Regierungsratsbeschluss

Nr. 2017/61

Kleine Anfrage Barbara Wyss Flück (Grüne, Solothurn): Radwegsanierungen Stellungnahme des Regierungsrates

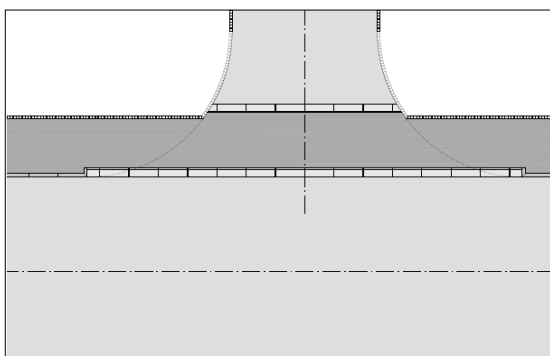
Bei der ursprünglichen Lösung führte ein rot eingefärbter Radstreifen über den Einmündungsbereich des Fliederwegs. Die Wartelinie war zurückversetzt markiert. Die Radfahrer konnten jederzeit vor dem wartenden Fahrzeug durchfahren.

Die beidseitig angrenzenden Gehwegflächen waren - wie gemäss Norm VSS SN 640 075 zwingend vorgegeben - mit schräggestellten Randsteinen abgetrennt.

Seitens der Velofahrer wurden die abgeschrägten Auf- / Abfahrten heftig kritisiert ("Hopsen"). Den Ausschlag für den Umbau ergab sich aus einer daraus resultierenden Interessenabwägung der Bauherrschaft unter Einbezug der Bauverwaltung der Einwohnergemeinde Biberist und dem Präsidenten der stadtsolothurnischen Facharbeitsgruppe Fuss- und Veloverkehr.

Die umgebaute Lösung entspricht nun einer sogenannten "Trottoirüberfahrt". Auch bei dieser Lösung ist der Gehweg resp. der kombinierte Rad- / Gehweg mit Trennelementen von der Fahrbahn abgetrennt. Diese Lösung hat jedoch für die Velofahrer den Vorteil, dass die Velofahrbahn nicht von Absätzen unterbrochen wird.

Gegenüber der ursprünglichen Ausführung mit dem rot eingefärbten Radstreifen hat die Trottoirüberfahrt jedoch den Nachteil, dass ein wartendes Fahrzeug aus Fahrtrichtung Fliedeweg den Velofahrern die Durchfahrt versperrt.

Übergang kombinierter Rad - / Gehweg auf Radstreifen mit Trennelement gemäss Norm VSS SN 640 075 (Randsteinbreite 30 cm mit schrägem Absatz mit einer Niveaudifferenz von 6 cm, 45 Grad zur Fahrtrichtung).

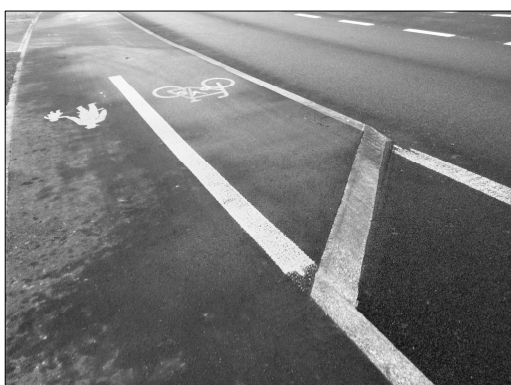
Weshalb wurde nach den Erfahrungen im Bereich „Enge“ nicht die gesamte Veloführung nochmals überprüft und nach Alternativen für die unsäglichen, steilen Auf- und Abgänge gesucht?

Der Spielraum für mögliche Lösungen ist aufgrund der verbindlichen Normvorgaben beschränkt. Deshalb konnten keine weiteren Anpassungen zugunsten der Velofahrer vorgenommen werden. Die nachfolgend illustrierte Ausgestaltung des Übergangs (ertastbarer Absatz für Sehbehinderte) zwischen dem Mischbereich Fuss- / Veloverkehr und der Fahrbahn für die Motorfahrzeuge entspricht der verbindlichen Normanforderung gemäss der VSS-Norm "Hindernisfreies Bauen". Diese Lösung wurde mit den Fachstellen verschiedener Kantone und des Bundes sowie dem Bundesamt für Unfallverhütung (BfU) besprochen und als zweckmässig eingestuft.
